2026年6月

鍋屋バイテック会社
営業部

スライドレール 一部品番廃止および後継品発売のご案内

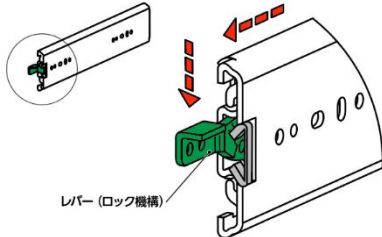
変更箇所：ロック機構部の形状変更

ロック機構操作方法の変更に伴い、後継品は左側用、右側用が異なる品番となります。

*その他材質、寸法の変更はありません。
